MAIRIE DE BEAUFORT

**RAPPORT DE DIAGNOSTIC
ACCESSIBILITE HANDICAPES**

ECOLE PRIMAIRE N1

DATE : 05 DECEMBRE 2012
INDICE 02

CHEMINEMENT EXTERIEUR FICHE CONSTAT N° 001

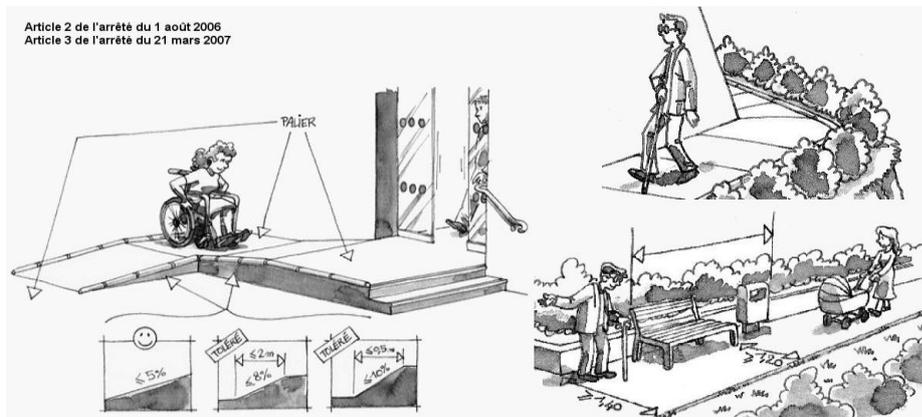
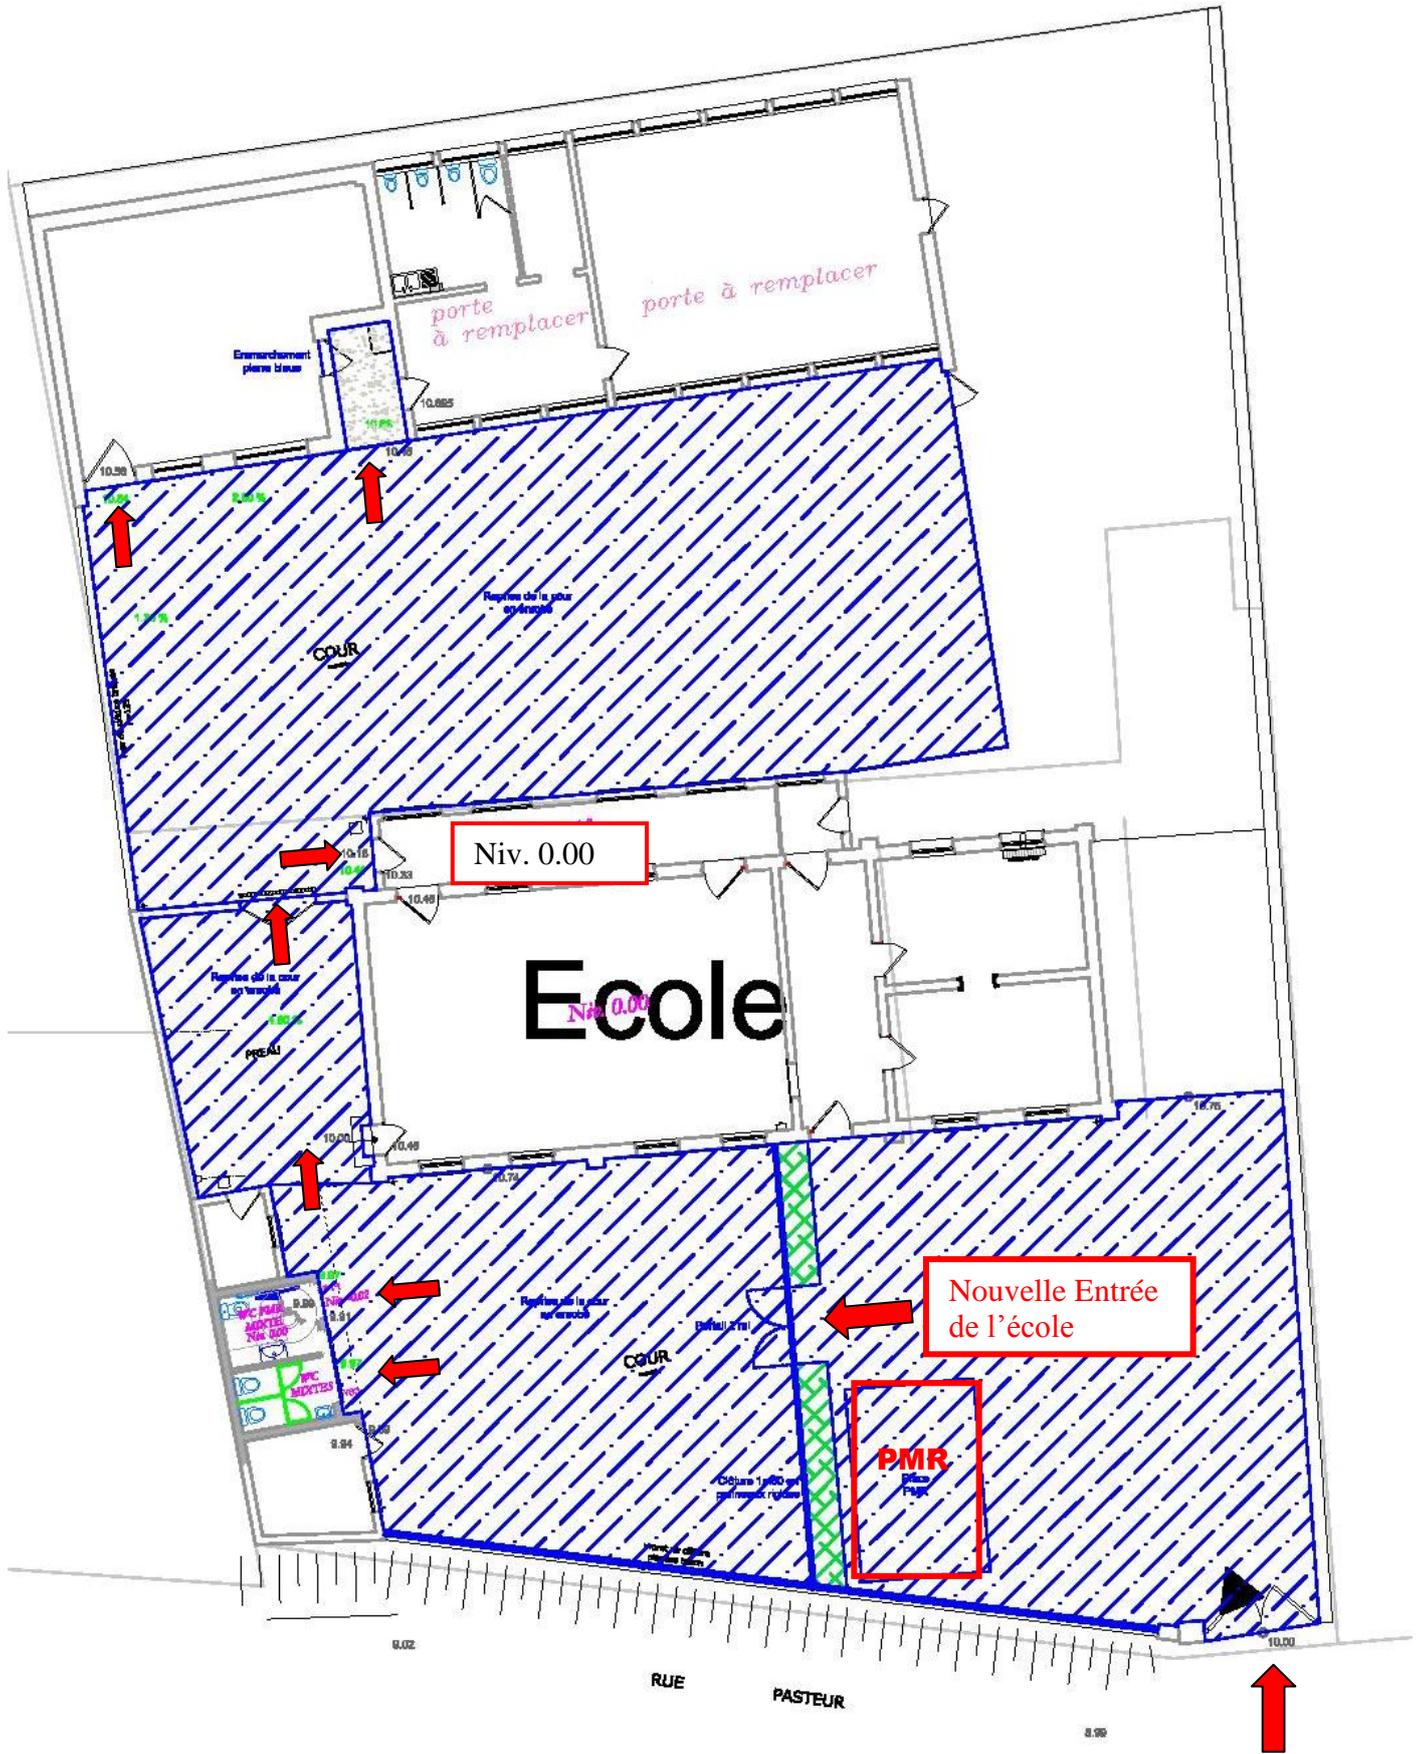
Depuis la voirie							
A- Présence d'une pente trop importante. B- La boîte aux lettres n'est pas à la bonne hauteur et absence d'espace d'usage C- Absence d'espace d'usage devant le panneau d'affichage D- Le panneau d'affichage est trop haut E- Absence d'éclairage au niveau du panneau d'affichage et de l'entrée

Préconisations	Difficulté	Criticité	Chiffrage (€ HT)
A- Amélioration de l'accessibilité par la création d'une place de stationnement et révision complète de la cour de récréation pour mise à niveau et accessibilité aux différents bâtiments (cf. plan aménagement+chiffrage)	C	III	44 100,00
B- Déplacer la boîte aux lettres	A	I	50,00
C- +D Déplacer le panneau d'affichage et le repositionner à la bonne hauteur	A	I	50,00
E - Installer un éclairage conforme	B	II	650,00

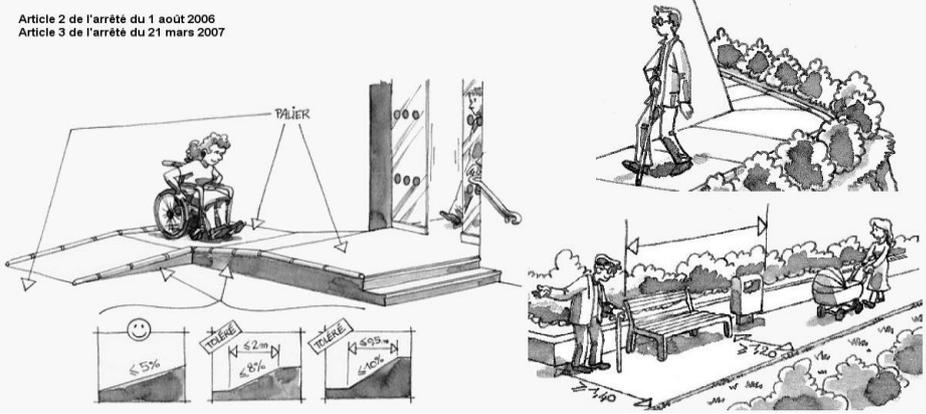
CIRCULATION HORIZONTALE				FICHE CONSTAT N° 003			
Bâtiment CP							
<p>A- Présence d'une marche de 13 cm</p> <p>B- La porte ne mesure pas 0,90 m</p> <p>C- La poignée n'est pas facilement préhensible</p> <p>D- Le lavabo dans la circulation n'est pas adapté</p>							
Préconisations	Difficulté	Criticité	Chiffrage (€ HT)				
A- Cf schéma d'aménagement de la cour	C	III	cf. cheminement extérieur				
B- Modifier la porte	B	II	1400,00				
C- Modifier la poignée de porte	A	I					
D- Mettre un lavabo adapté	B	II	540,00				
<div style="text-align: center;"> <p>Article 2 de l'arrêté du 1 août 2006 Article 3 de l'arrêté du 21 mars 2007</p>  </div>
